Avaliação e Revisão do Projeto Básico, denominado
FASE I, do Sistema de Distribuição da Barragem do
Arroio Taquarembó

RELATÓRIO TÉCNICO FINAL

1529-R-EST-VBD-06-02
RELATÓRIO TÉCNICO FINAL
PROPOSTA DE SISTEMA DE IRRIGAÇÃO CONSOLIDADO
PARA O SISTEMA INTEGRADO DE USOS MÚLTIPLOS
DA BARRAGEM DO ARROIO TAQUAREMBÓ

**1529-R-EST-VBD-04-02
RELATÓRIO TÉCNICO FINAL
TOMO I - RELATÓRIO**

Figura 5. Comparação dos traçados do Canal de Irrigação (STE, 2010)
e Proposta Alternativa da AUSM.

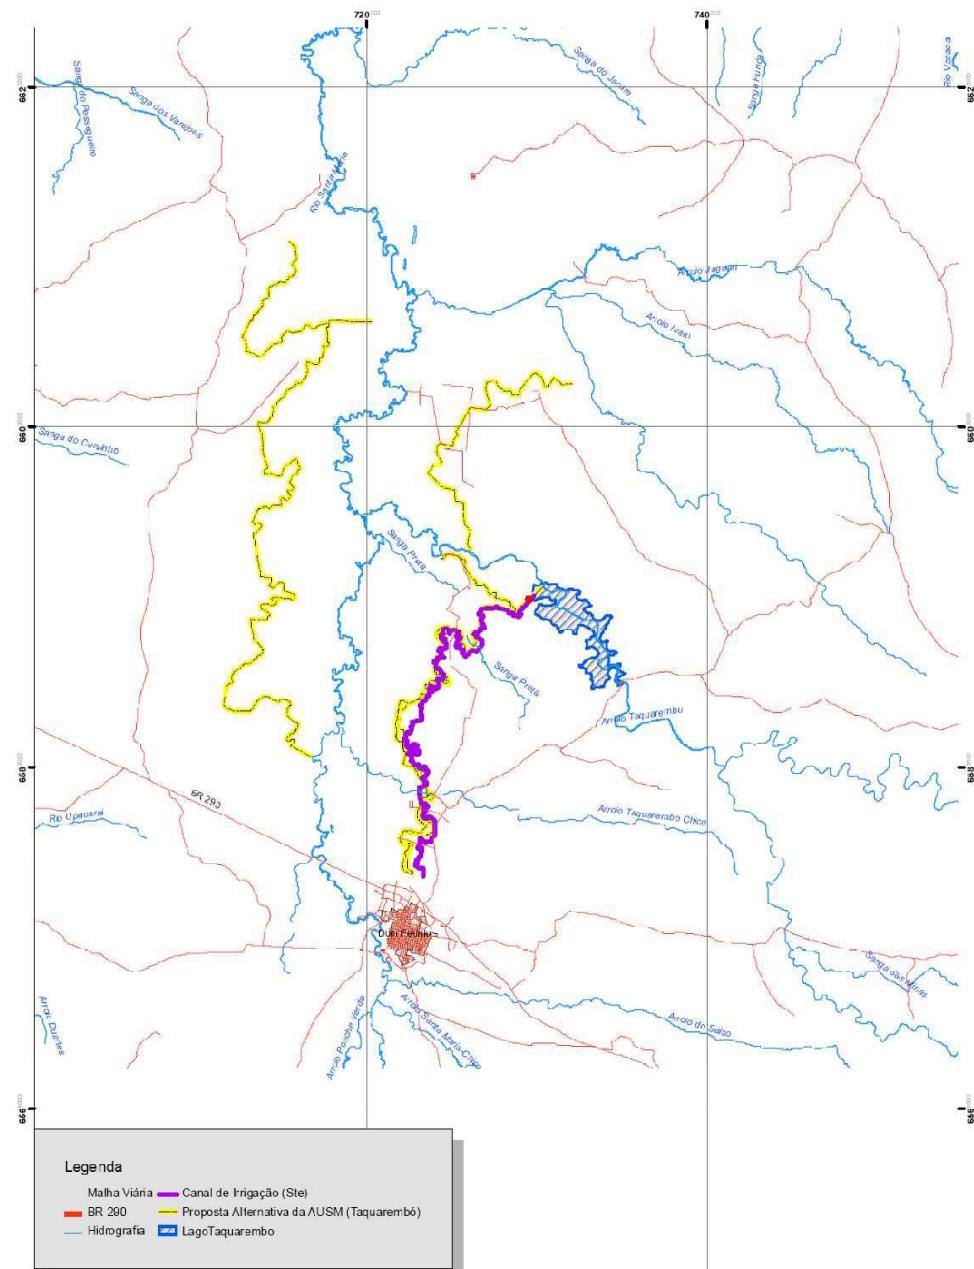
Foi efetuada análise comparativa preliminar entre o Projeto Básico do Sistema de Distribuição da Barragem do Arroio Taquarembó, efetuado pela empresa STE – Serviços Técnicos de Engenharia SA, em junho de 2010, e o proposto pela AUSM, tecendo-se as seguintes considerações:

- Impactos ambientais: o aumento da extensão dos canais repercutirá em impactos físicos, antrópicos e bióticos que deverão ser avaliados, quantificados e mitigados, diversos das condições atuais do licenciamento e programas ambientais previstos. A Tabela 1 apresenta as diferenças entre o sistema existente e o proposto. Em termos gerais, a extensão dos canais é aumentada em 3 vezes (de 44 km para 136 km) para atender uma área potencialmente irrigável de 52.400 ha (ao invés dos 16.700 ha de área irrigada previstos no Projeto Básico existente). Observar que, prevendo que não haverá necessidade de atendimento simultâneo para toda área potencialmente irrigável, a totalização para dimensionamento do sistema proposto é de 32.914 ha.

criteriosa. A área potencialmente irrigável da Proposta da AUSM é 4 vezes maior que a área irrigada no Projeto Básico, enquanto a totalização para dimensionamento é 1,6 vezes maior que a área irrigada no Projeto Básico. Como a água disponível é a mesma nos dois sistemas é necessário avaliar alternativas de atendimento. Neste caso o plano de exploração agrícola será fundamental na avaliação da capacidade de atendimento da barragem bem como na avaliação da vocação agrícola para irrigação em terras altas. As seguintes alternativas são inicialmente propostas:

Figura 6. Comparação dos traçados do Levantamento Topográfico e Proposta Alternativa da AUSM, e definição do traçado proposto no presente estudo.

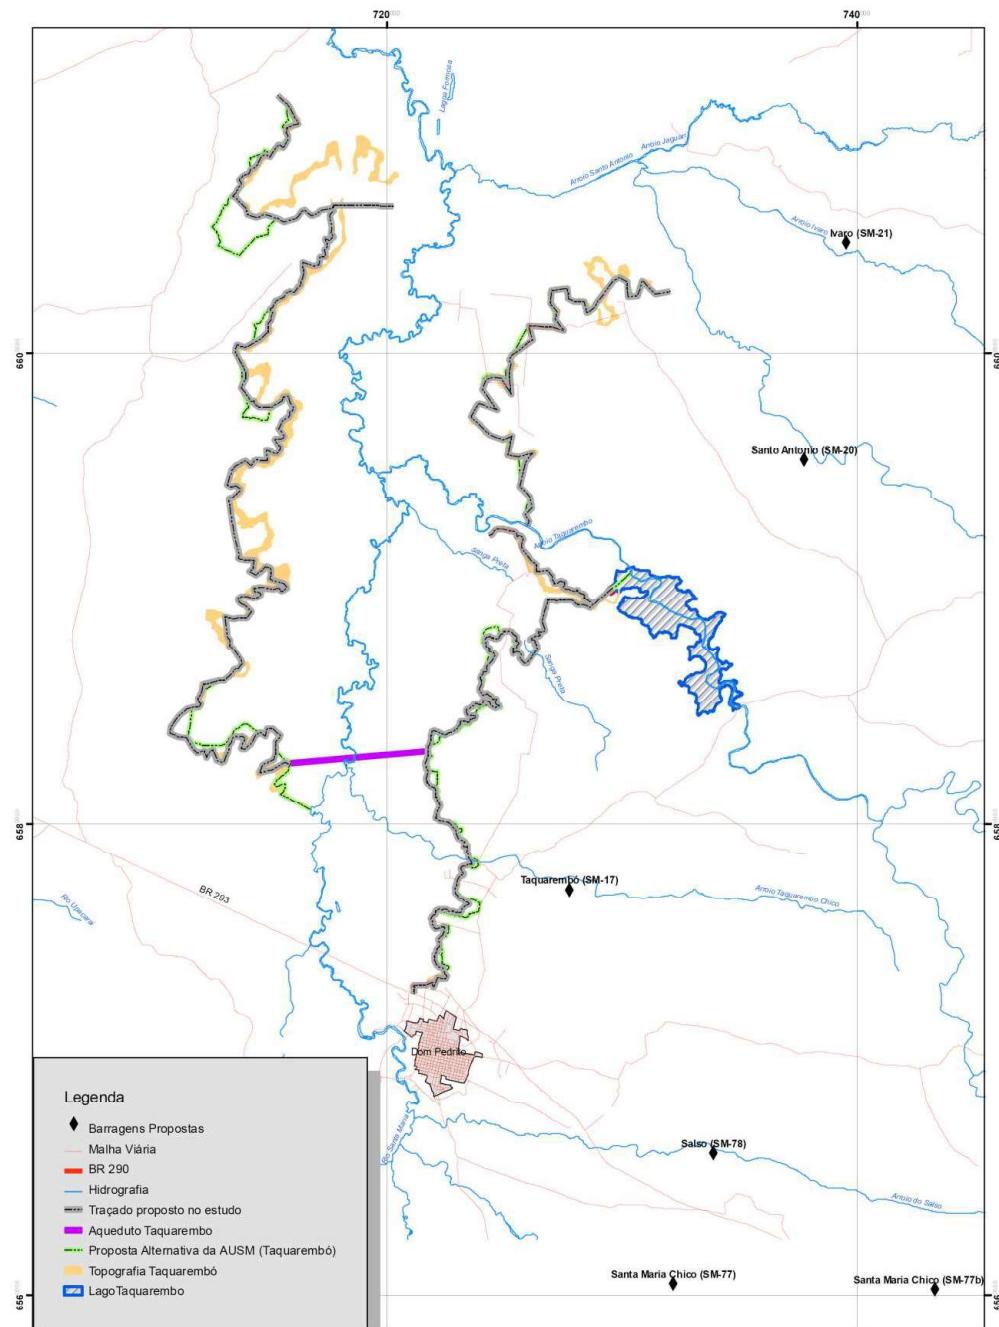
Assim, adotando-se o traçado proposto pela AUSM como um elemento referencial, foi realizado um levantamento plani-altimétrico de uma faixa de 100 m de terreno, cuja linha central é a projeção do eixo do canal definido pelo ponto de partida e por uma declividade de 1:10.000 que havia sido previamente estabelecida como parâmetro.
